Modulo per la presentazione delle osservazioni per i piani/programmi/progetti sottoposti a procedimenti di valutazione ambientale di competenza statale

ID: Codice procedura (ID_VIP/ID_MATTM):10844

Impianto per la produzione di energia elettrica da fonte eolica, costituito da 6 aerogeneratori della potenza complessiva di 37,2 MW, un sistema di accumulo da 25 MW e relative opere connesse in località "Rempillo" nel comune di Pitigliano (GR).

ALLEGATO alle OSSERVAZIONI all' IMPIANTO EOLICO denominato REMPILLO nel COMUNE di PITIGLIANO (GR). Composto da n. 5 immagini e n. 5 pagine

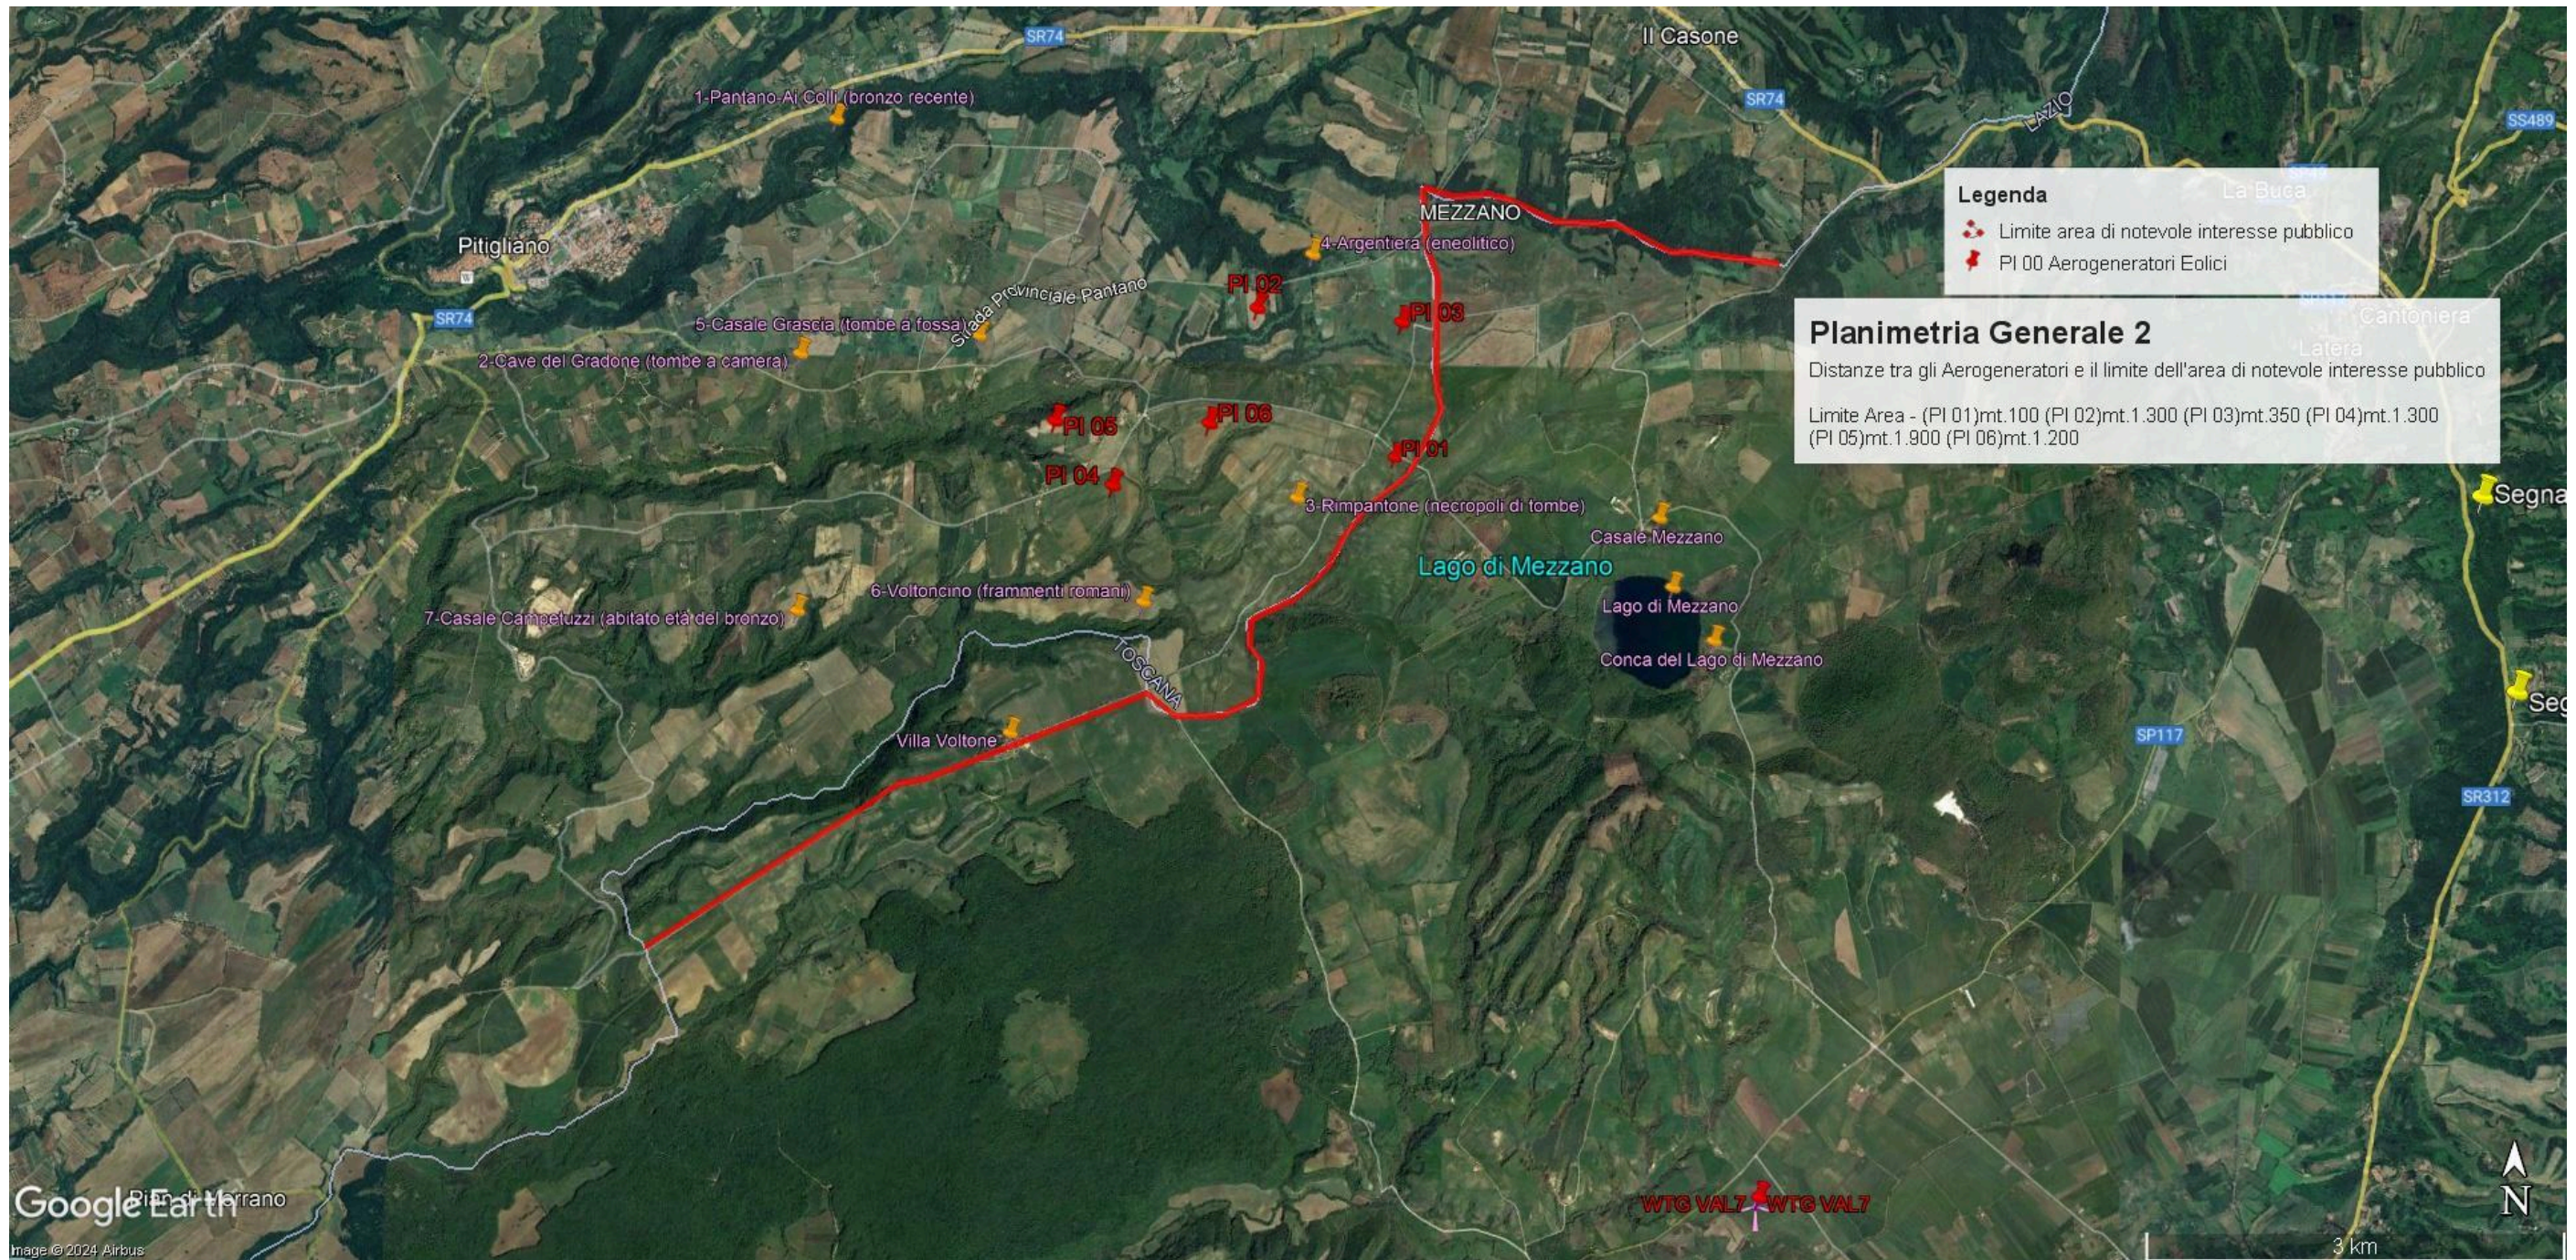
In sintesi, visti l'art. 20 comma 8 lettera c) quater del D.Lgs n 199/2021 e le Linee guida nazionali appena citate, considerato l'enorme impatto dell'impianto eolico industriale denominato "Rempillo" sulla zona paesaggistica di notevole interesse pubblico ben individuata nelle immagini

n.1 e n. 2 e sui Beni Culturali evidenziati nell' immagine n. 3 dell'Allegato alle presenti Osservazioni, per la collocazione delle pale P04 e P05 direttamente all'interno del perimetro di un'area archeologica e per gli impatti anche sull'area intermedia e vasta dei pregiati territori laziali della Tuscia settentrionale e in particolare di quelli del pitiglianese ricco di emergenze agricole, naturalistiche, storiche e archeologiche del periodo etrusco ma non solo, si chiede che venga negata l'autorizzazione all' insediamento dell'impianto eolico denominato "Rempillo".

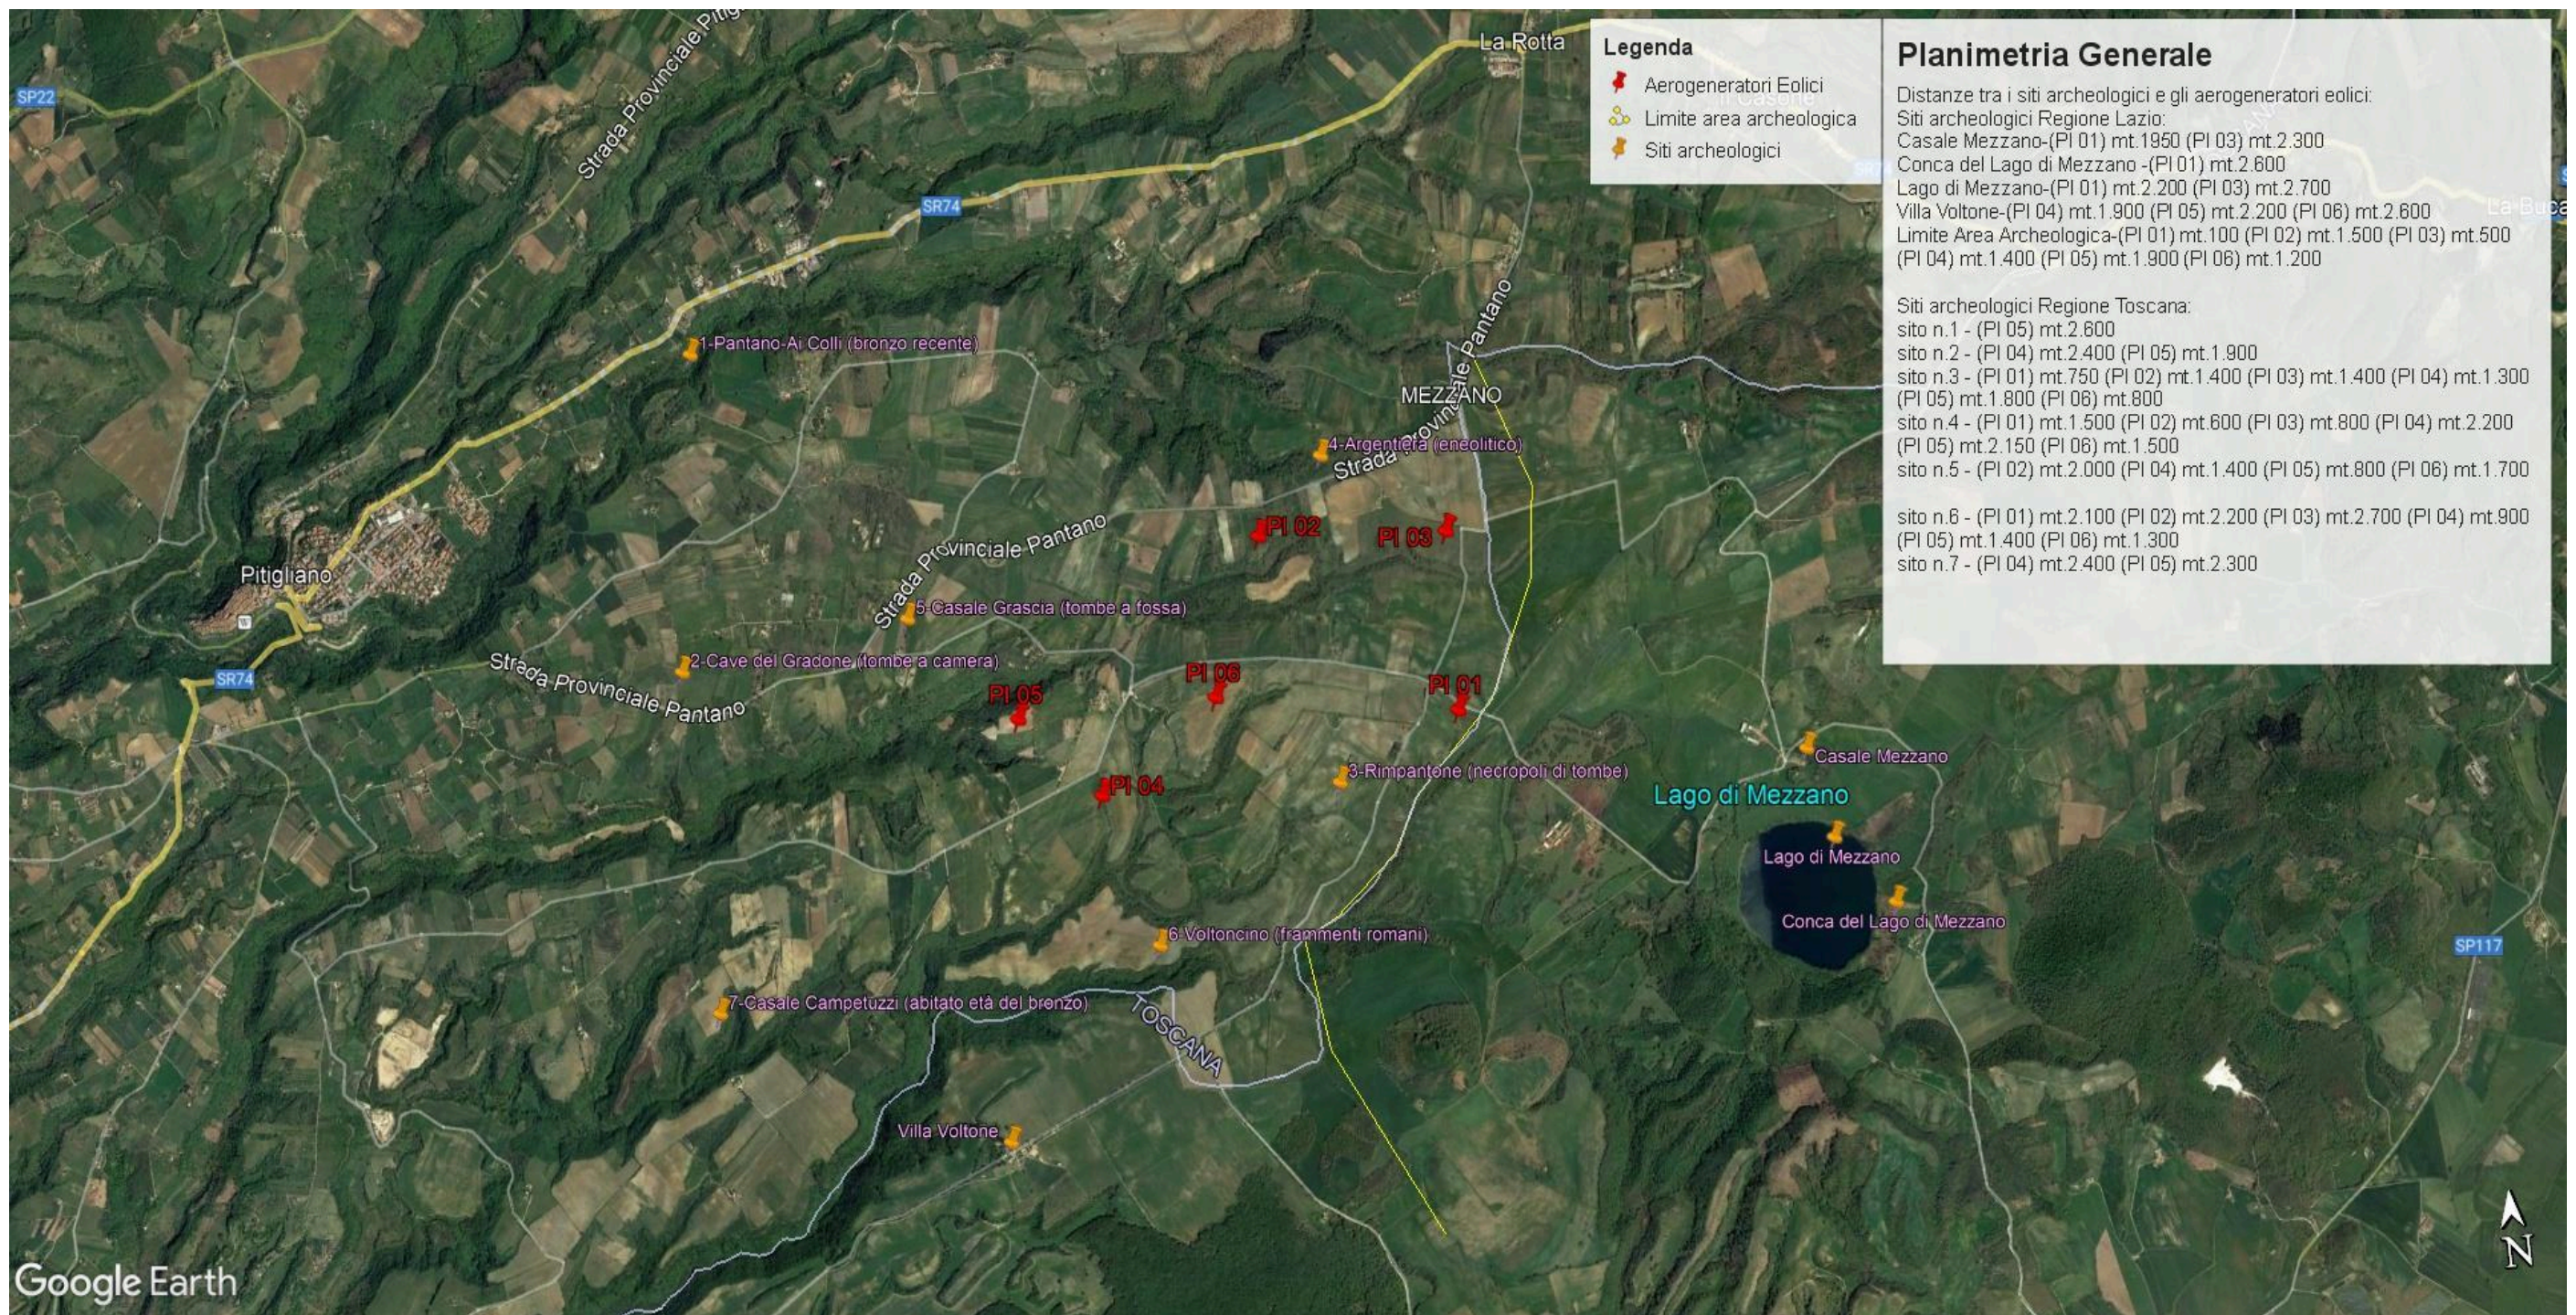
Inoltre, la zona in cui insisterebbe l'impianto eolico industriale Rempillo è compresa nelle fasce di rispetto di 3 km di diversi beni archeologici tutelati dalla parte II del Codice dei Beni Culturali (vedi Allegato, immagine n. 3). Inoltre le pale P04 e P05 ricadono all'interno di un'area archeologica che la Proponente vorrebbe cancellare per il semplice fatto che non è riportata nel documento regionale ma nel documento provinciale come meglio dettagliato nell'Osservazione n. 5. Alla luce di quanto documentato appare chiaro quindi che la collocazione dell'impianto non ha tenuto conto alcuno dei vincoli dell'area nella quale è stato progettato e l'inserimento dell'impianto eolico nel paesaggio e sul territorio non è corretto (Allegato IV delle Linee guida nazionali di cui al D.M dello Sviluppo economico del 10.09.2010).

- h) Le zone di interesse archeologico evidenziate nell'immagine n. 3 a cui si aggiungono anche l'importante abitato protostorico di Sorgenti della Nova e Ruder del Castello altomedioevale che si trovano a circa 4 km dalle aree in cui è stato progettato l'impianto eolico industriale. Poco più lontano i resti del castello medioevale "Morrnacchio". Nell'area vasta le preziose necropoli eneolitiche (Poggi Alti) ed etrusche di Pitigliano, Sovana e Sorano. I pregiati prodotti agricoli come il vino bianco DOC di Pitigliano.

Immagine n. 4 Situazione di saturazione da impianti FER nella provincia di Viterbo. Non sono riportati gli impianti fotovoltaici e agrivoltaici che hanno inciso per buona parte nel cumulo di impianti FER per superare già nel 2023 gli obiettivi del PNIEC assegnati alla Regione Lazio per il 20230.

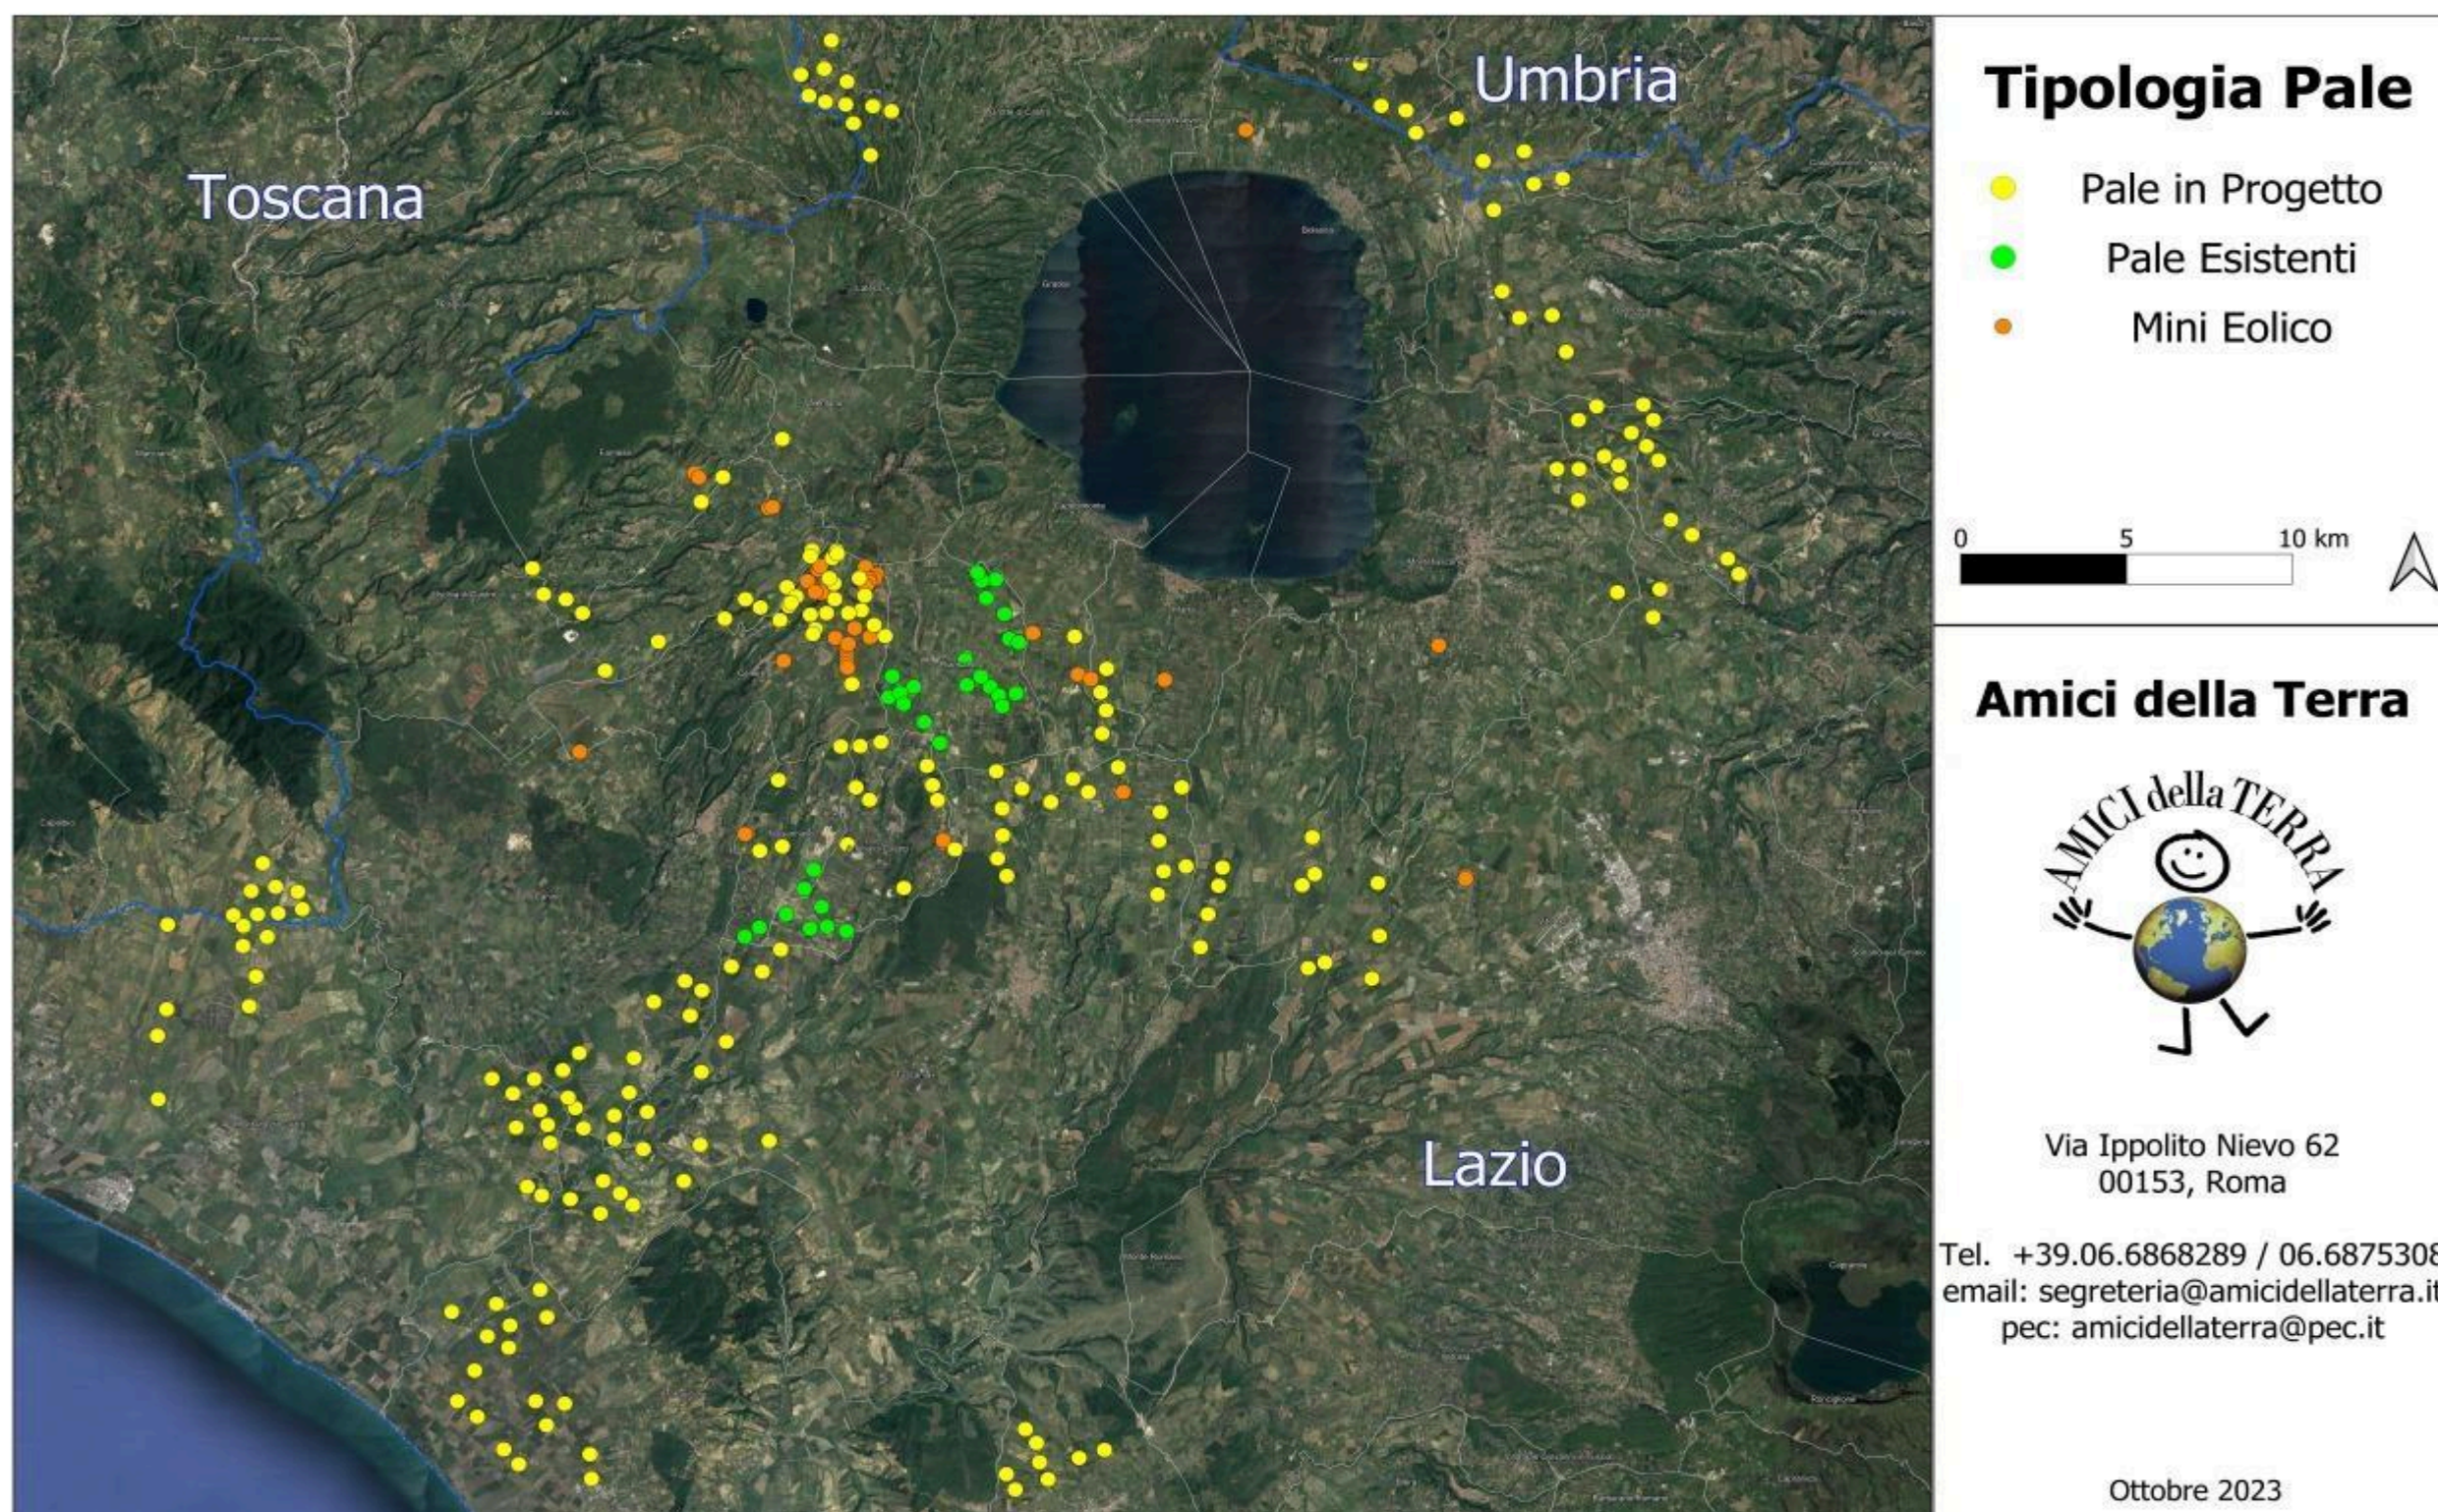
Quindi anche la Regione come Ente deputato dalla normativa nazionale a legiferare sulle aree idonee e non idonee si è espressa riguardo al fatto che abbia assolto ai doveri e alle quote stabilite dal PNIEC e in ambito regionale la provincia di Viterbo è stata quella con il più alto tasso di impianti FER tra tutte e quindi ormai satura ed il cumulo degli impianti FER installati, autorizzati e in progetto rappresenta una elevata criticità per la sostenibilità ambientale di ulteriori eventuali iniziative, L'impianto eolico “ Rempillo” pur essendo “esterno al confine provinciale e regionale ma nelle sue immediate vicinanze (a soli 100 metri i primi due aerogeneratori) oltre ad impattare sul territorio e sulle economie di tre Comuni del Lazio (Farnese, Valentano e Latera) si trova nelle fasce di rispetto dei Beni di notevole interesse pubblico come si è evidenziate nelle Osservazioni nn. 1 e 2 e crea anche degli impatti negativi anche sui beni naturalistici come verrà dettagliato nell'Osservazione n. 4. Inoltre andrebbe a sommarsi al già enorme cumulo di impianti eolici e fotovoltaici e geotermici che già creano una elevata criticità ambientale nella provincia di Viterbo e interferiscono anche con il territorio toscano come si può vedere dalle immagini nn. 4 e 5 dell'Allegato n. 1.
